R02 通学路対策予定・対策検討箇所図（鳥取市・青谷中 1/3）

①市道中学校 1号線

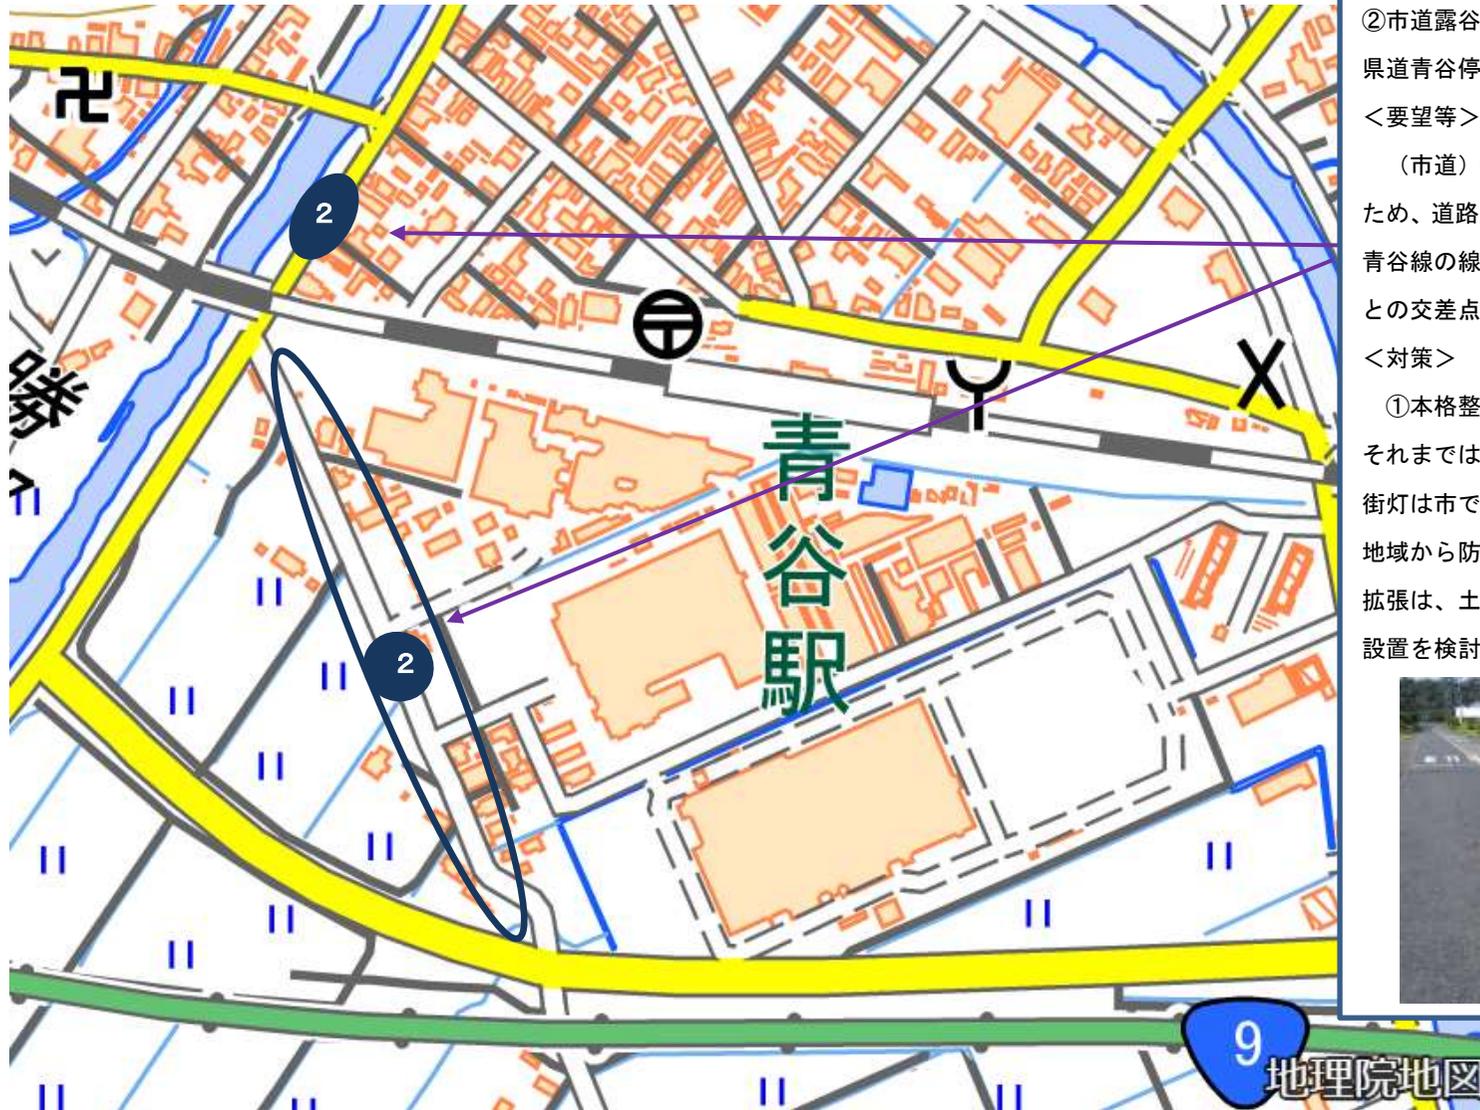
街灯がなく暗くて危険。

防犯灯としての照明設置を地元地域に呼びかける。
